การตรวจสอบสภาพฝายและแนวทางแก้ไขปรับปรุงเพื่อเพิ่มประสิทธิภาพฝาย

รหัสฝายที่ : WPH021400203

ชื่อฝาย **ชื่อลำน้ำ ห้วยสุ** **ลำน้ำสาขาของ** แม่น้ำหลวง/แม่น้ำยม **ประเภทลำน้ำ** ลำห้วย **วันที่สำรวจ** 8 พ.ค. 68
หมู่บ้าน หมู่ที่ 2 **บ้านแม่ทรายต้นเนิน ตำบล แม่ทราย** **อำเภอ ร้องกวาง** **จังหวัด แพร่**
ก่อสร้าง เมื่อปี พ.ศ. **อายุฝาย มากกว่า 30 ปี** **หน่วยงานรับผิดชอบ -** **ออกแบบเอง**

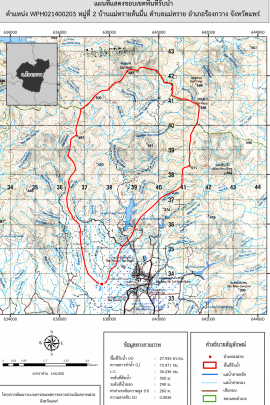
3. ส่วนควบคุมน้ำ : ☐ ใช้งานได้ดี ☐ ปานกลาง ☒ ทรุดโทรม	ตะกอนมีน้อย	4. ส่วนท้ายน้ำ : ☐ ใช้งานได้ดี ☐ ปานกลาง ☒ ทรุดโทรม	ตะกอนมีน้อย

พื้นที่รับน้ำของฝายและข้อมูลประกอบ	สภาพโดยรวมของฝายและแนวทางแก้ไขปรับปรุงเบื้องต้น
 ข้อมูลพื้นที่รับน้ำของฝาย A = 27.93 ตารางกิโลเมตร L = 72.47 กิโลเมตร LC = 36.24 กิโลเมตร H = 260 เมตร s = 0 Return period = 100 ปี อัตราการใช้สูงสุด = 38.83 ลบ.ม./วินาที	สภาพโดยรวมของฝาย เป็นฝาย คสล. ก่อสร้างโดยที่ว่าการอำเภอร้องกวาง อายุมากกว่า 30 ปี มีสภาพในแต่ละส่วนดังนี้ ส่วน Protection เหนือน้ำ : ไม่มี ส่วนเหนือน้ำ : ไม่มี ส่วนควบคุมน้ำ : มีการกัดเซาะ ทรุดตัว และแตกร้าวนปานกลาง มีรูโหว่ รั่ว และมีการเคลื่อนตัวน้อย มีวัชพืชขึ้นปานกลาง ส่วนท้ายน้ำ : มีการกัดเซาะ ทรุดตัว แตกร้าวน มีรูโหว่ รั่ว และมีการเคลื่อนตัวปานกลาง มีวัชพืชขึ้นปานกลาง ส่วน Protection ท้ายน้ำ : ไม่มี ระบบส่งน้ำ : ปกติมีวัชพืชขึ้นน้อย มีสภาพตะกอนหน้าฝาย : มาก แนวทางแก้ไขปรับปรุงเบื้องต้น เนื่องจากสภาพฝายค่อนข้างเก่า และทรุดโทรมมากไม่คุ้มค่าในการปรับปรุง ควรพิจารณาหรือถอน และก่อสร้างใหม่ในรูปแบบ และขนาดที่เหมาะสม
